スラリー安定化処理設備に関する審査上の論点

令和4年9月7日

原子力規制庁

東京電力福島第一原子力発電所事故対策室

図1：安定化処理の技術開発状況（概要）

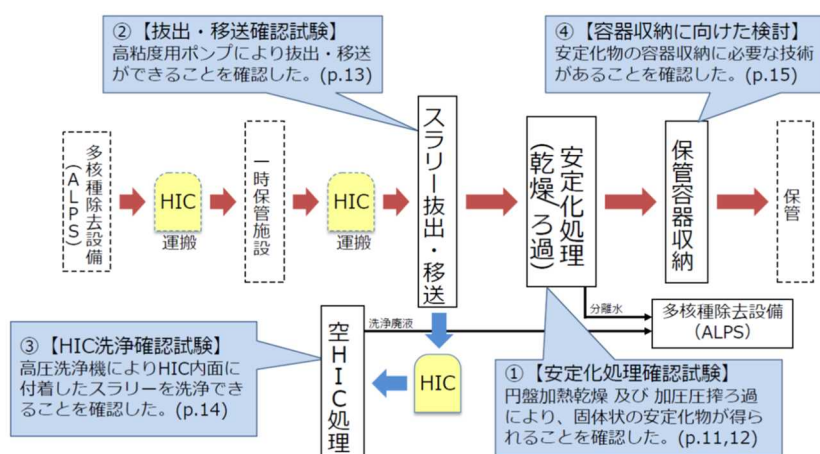
- 東京電力は、スラリー安定化処理設備の目的を「スラリーを脱水して漏えいリスク・水素放出リスクを低減する」としているところ、差し迫った漏えいリスクに対しては高線量 HIC の移し替えで対応中、水素リスクは HIC のベント機構により対応済みと認識している。
- また、原子力規制庁としてはリスクマップに記載している通り、中期的に見て、ゼオライト、廃スラッジ及び ALPS スラリーは脱水処理等により、より安定な状態（漏えい・放出リスクが低い状態）へ移行して保管することが必要と考える。
- 東京電力は、スラリー安定化処理設備の検討の段階で、スラリー抜出試験、脱水確認試験、HIC 洗浄確認試験を行い、その検討の結果を反映して設計を行ったとしているが、現在実施中の抜き出しポンプによる HIC 内スラリーの移替作業において、下部スラリーは物理的に移し替えができておらず、移し替え先との表面線量当量率の比較からも Sr-90 の大部分が下部スラリーに残存している可能性が高い。
- このことから、スラリー安定化処理設備の設置目的が確実に達成できるかを確認す

る観点から、HIC 内スラリー移替作業から得た情報を整理・検討した上で、

- (1) スラリーの抜き出しの実現性（下部スラリーが抜け出せない場合洗浄による抜き出しの実現性含む）
- (2) 上澄み水と下部スラリーに分離している場合のフィルタプレス機による脱水の実現性

について説明を求める。

図4：HIC 保管容量ひっ迫予測（低減実施）（2022年6月時点）、2022年8月19日定例会面談東京電力資料より抜粋）

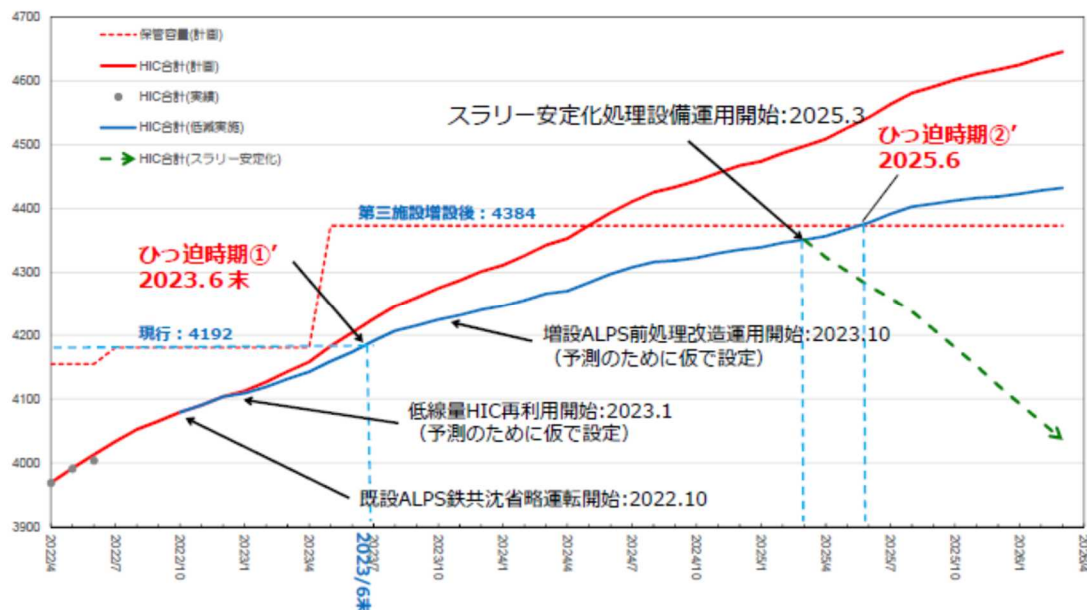
- 東京電力より本年 8 月 19 日の面談において、ALPS 処理による HIC 発生の実績と HIC 移し替えを考慮して予測したところ、発生量の低減及び第三施設におけるボックスカルバートの増設等の対策を取ったとしても HIC の保管容量が 3 年以内（2025 年 6 月）にひっ迫する予測が示された。
- この予測の中で、2025 年 3 月にスラリー安定化処理設備の運用を開始し保管量を低減していく想定をしているが、現時点で審査上の個別課題に対する説明を含む全体説明スケジュール及び補正申請の時期が示されておらず、東京電力が見込んでいる 2023 年 3 月までに審査を終了できるかは不透明である。また下述するセルもしくはグローブボックス設置の要求により、更に工程に時間がかかることが予想される。
- 上記を考慮すれば、HIC の保管場所を一時的に増設する必要があることから、早急に保管場所の増設等について検討することを求める。当面の第三施設のボックスカルバートの増設等においては、一時的な保管であるとの前提のもと、供用期間等施設の位置づけを明確にした上で、従前のボックスカルバート（耐震 B クラスの施設に適用される静的地震力による評価のみ）と同様の設置方法を認めることとする。なお、去年と今年の比較的規模の大きい地震に対しても、カルバートの滑動やずれ、HIC が破損した実績はなかった。
- 一方、スラリー安定化処理設備が稼働し HIC 保管量が減少した後にも継続的に使用するボックスカルバートについては、HIC に内包されるインベントリや HIC の保管本数等を踏まえてより堅牢な保管方法を検討すべきであり、時期を定めて、Ss900 に対する影響を加振試験等により確認し、必要に応じて、補強策を含めより耐震性を確保するための保管方法を検討し説明することを求める。
